**ODPIS**  
**PROTOKOŁU Z NARADY KOORDYNACYJNEJ**  
**z dnia 16.07.2018 r. w sprawie usytuowania projektowanej sieci uzbrojenia terenu**

Miejsce narady:	Bytów
Lokalizacja:	Borzytuchom, dz.: 203/15, 204, 205/15
Przedmiot narady:	Sieć wodociągowa
Wnioskodawca:	SANITAR KAROL MIAZGA Ząbinowice 43a/2, 77-100 Ząbinowice
Inwestor:	GMINA BORZYTUCHOM ul. Zwycięstwa 56, 77-141 Borzytuchom
Projektant:	KAROL MIAZGA Inne upr.: budowlane POM/0035/PWOS/11
Przewodniczący:	Bartosz Ekmann
Sposób przeprowadzenia narady:	częściowo stacjonarny, częściowo elektroniczny
Data wpływu:	05.07.2018 r.

SANITAR Karol Miazga adres: Ząbinowice 43a/2,77-100 Bytów tel. 504-283-611, e-mail: sanitarkm@o2.pl, NIP: 842-164-92-45, REGON: 360643242			
INWESTOR: Gmina Borzytuchom, ul. Zwycięstwa 56, 77-141 Borzytuchom			
TEMAT: Budowa sieci wodociągowej w m. Borzytuchom dz. nr 203/15, 204, 205/15 obr. [0001] Borzytuchom			
PROJEKTOWAŁ: mgr inż. Karol Miazga	NR UPRAWNIENI: POM/0035/PWOS/11	PODPIS: 	SKALA: 1:500
OPRACOWAŁ:	NR UPRAWNIENI:	PODPIS:	DATA: maj 2018
NAZWA RYSUNKU: PROJEKT ZAGOSPODAROWANIA TERENU			Rys. Nr 1

PROJEKT ZAGOSPODAROWANIA TERENU  
SKALA 1:500

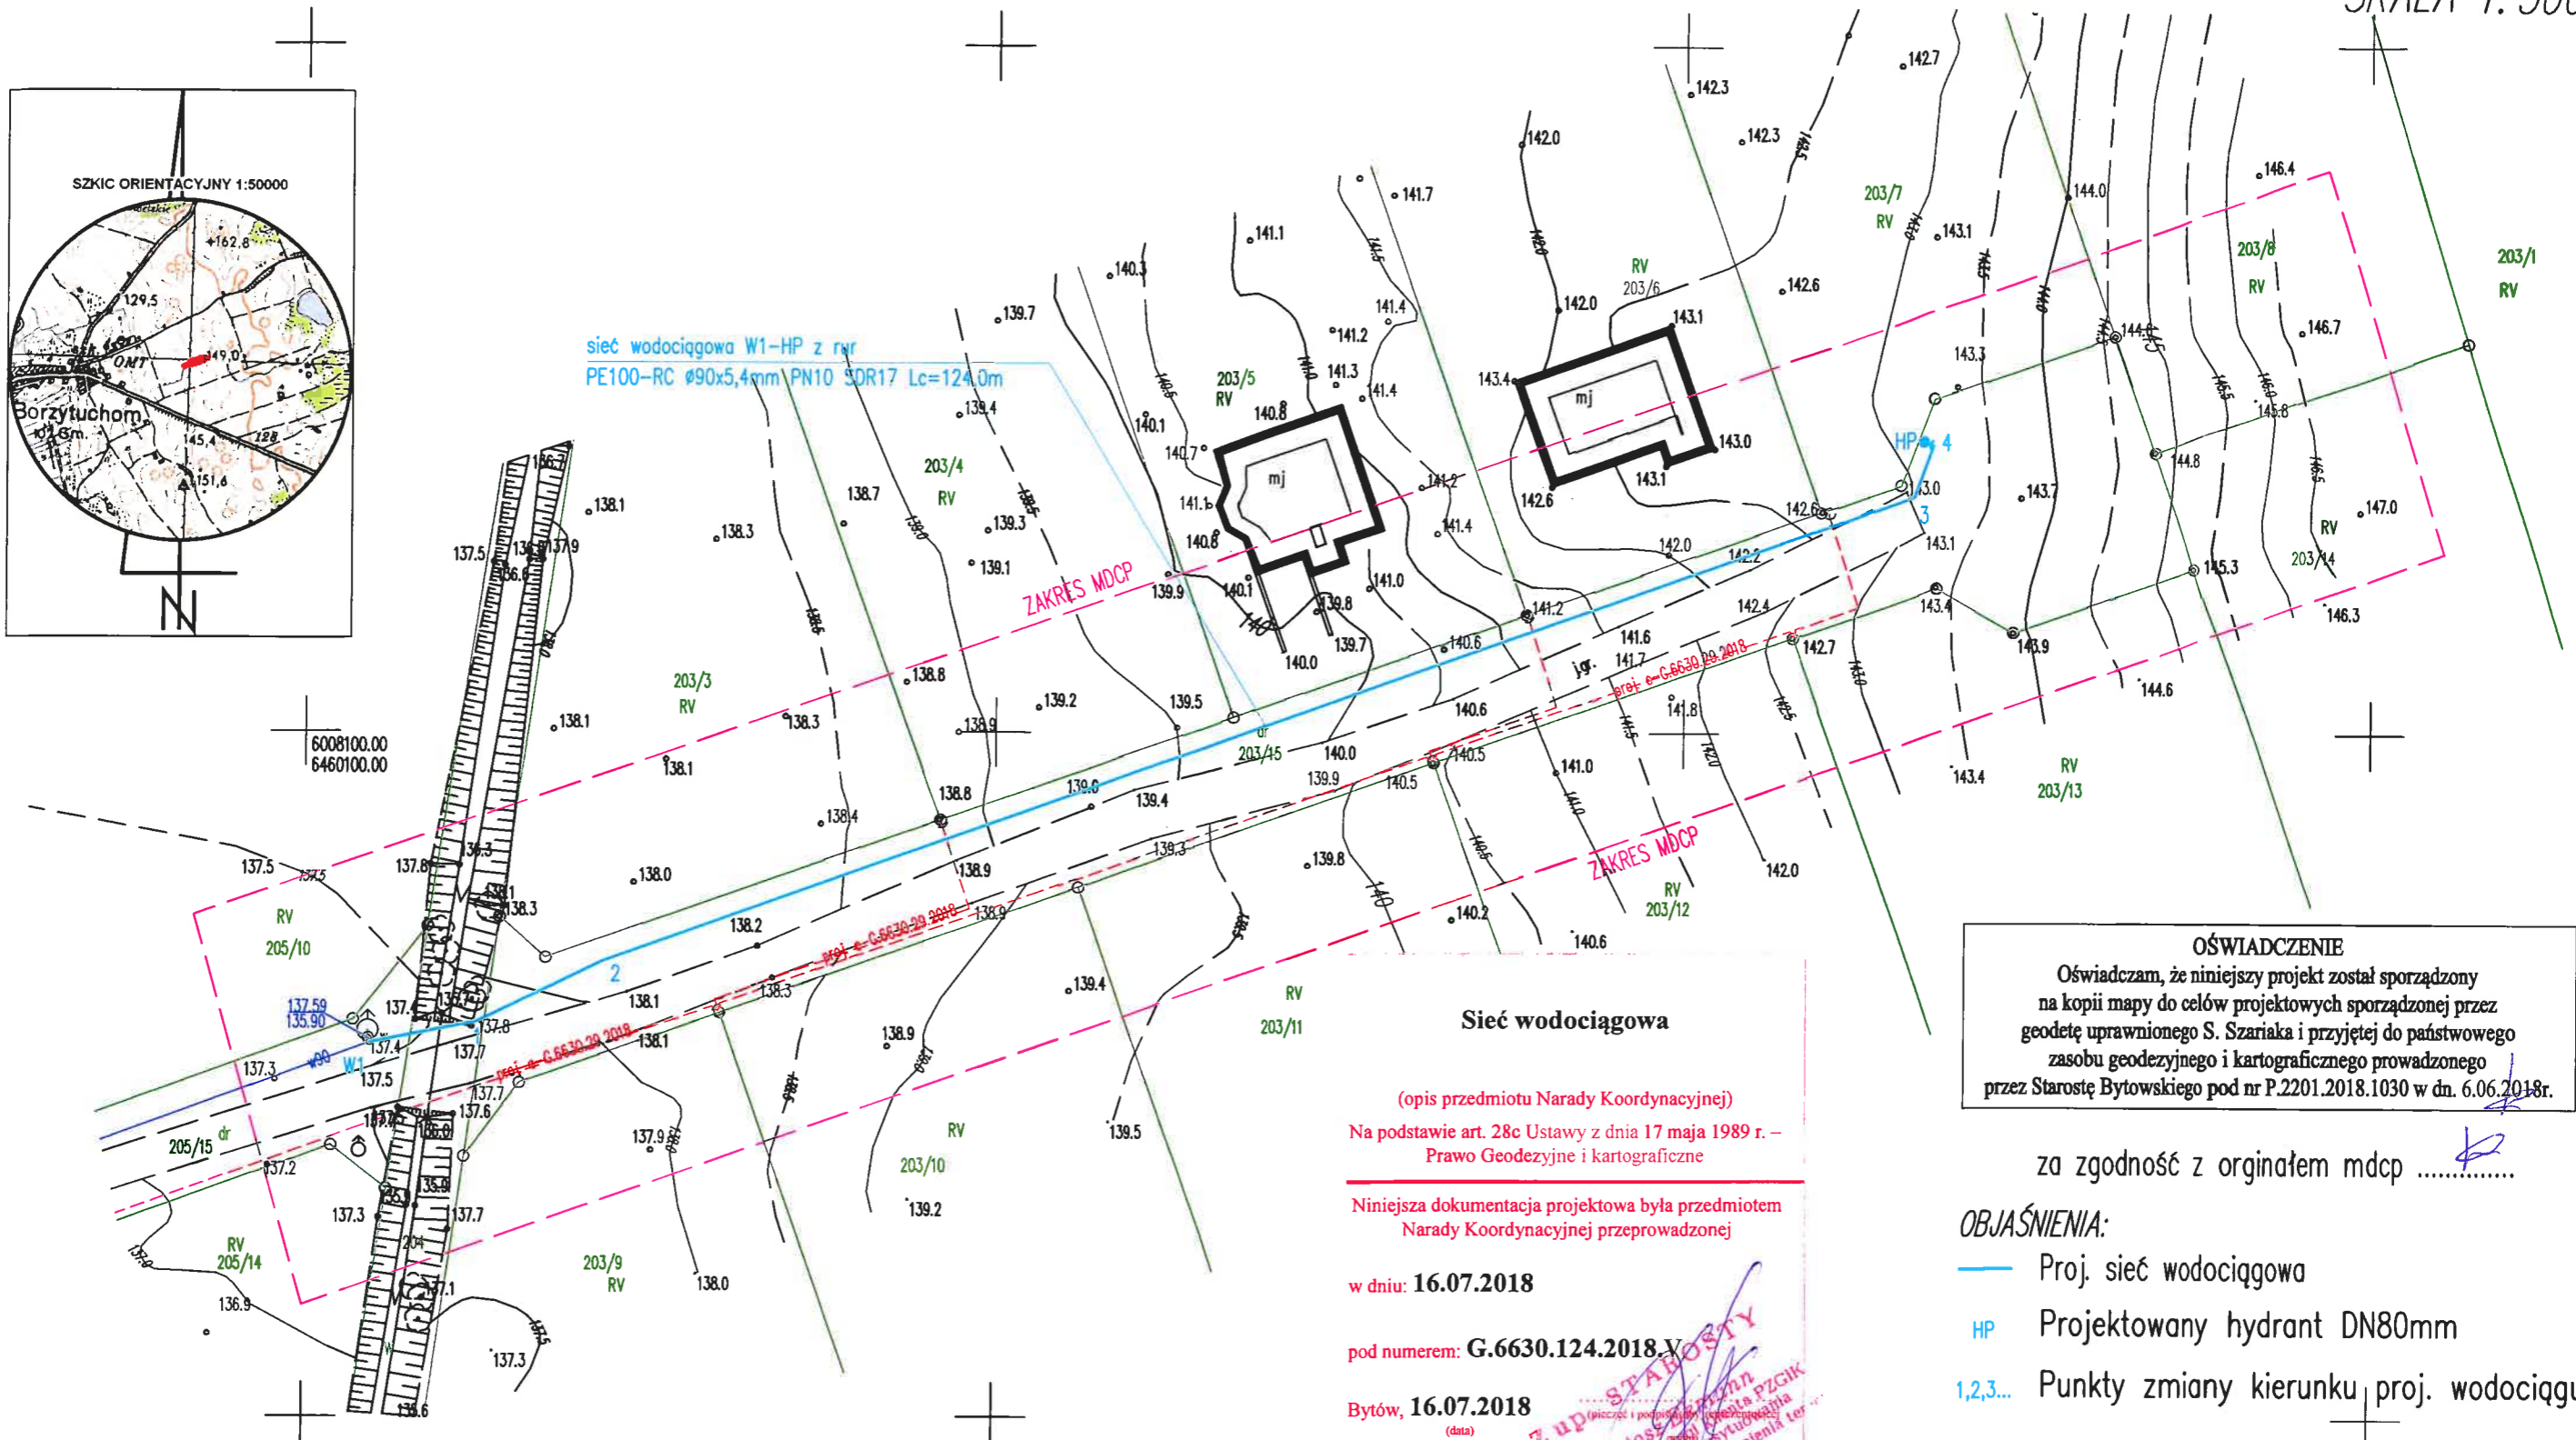
Lp.	Nazwa instytucji Sposób uczestnictwa	Stanowisko Uwagi	Imię i nazwisko uczestnika
1	<b>Energa-Operator S.A. Rejon Dystrybucji w Bytowie</b> elektroniczny	<p style="text-align: center;"><b>Uzgodniono pozytywnie z uwagami</b></p> <p>UZGODNIENIE NR 5047, z dnia 09-07-2018. Uzgodniono pozytywnie. 1. O zamiarze prowadzenia robót w miejscach skrzyżowań, bądź zbliżenia do sieci należy powiadomić ENERGA-OPERATOR S.A. na 14 dni przed ich rozpoczęciem. 2. Szczegółową lokalizację linii kablowych ustalić metodą przekopów próbnych lub za pomocą aparatury. 3. W miejscach prowadzonych robót mogą znajdować się urządzenia elektroenergetyczne nie będące na majątku ENERGA-OPERATOR S.A. oraz mogą występować różnice pomiędzy stanem zaistniałym po odkryciu a inwentaryzacją geodezyjną. 4. Prace ziemne w pobliżu urządzeń elektroenergetycznych wykonywać ręcznie, odkryte kable zabezpieczyć przed uszkodzeniem. 5. Odkryte kable przed zasypaniem zgłosić do ENERGA-OPERATOR S.A. 6. W pobliżu urządzeń elektrycznych roboty prowadzić zgodnie z obowiązującymi przepisami oraz zapisami norm PN/E-05100 i PN/E-05125. 7. Za uszkodzenia sieci elektroenergetycznych powstałe w wyniku prowadzonych prac odpowiada wykonawca lub inwestor i jest zobowiązany do ich usunięcia na własny koszt. 8. Przy niwelacji terenu doprowadzić do zachowania normatywnej głębokości dla urządzeń energetycznych. <b>UZGODNIENIE JEST WAŻNE 2-LATA. UWAGI:</b> 9. Kolorem czerwonym zaznaczono projektowane kable energetyczne w miejscach kolizji i zbliżeń z projektowaną siecią wodociągową. 10. Na odstąpięte kable energetyczne</p>	<b>Tadeusz Spletstoeher</b> <b>Jerzy Cyron</b>

nałożyć rury osłonowe dwudzielne typu AROT. 11. Napotkaną infrastrukturę techniczną elektroenergetyczną podczas wykonywania robót czy prac ziemnych traktować jako czynną.	
2	Gmina Borzytuchom stacjonarny	Uzgodniono pozytywnie Nie stawiał się/brak uwag	
3	PRZEWODNICZĄCY NARADY KOORDYNACYJNEJ stacjonarny	Uzgodniono pozytywnie Brak uwag	Bartosz Ekmann
Wnioskodawca			SANITAR KAROL MIAZGA
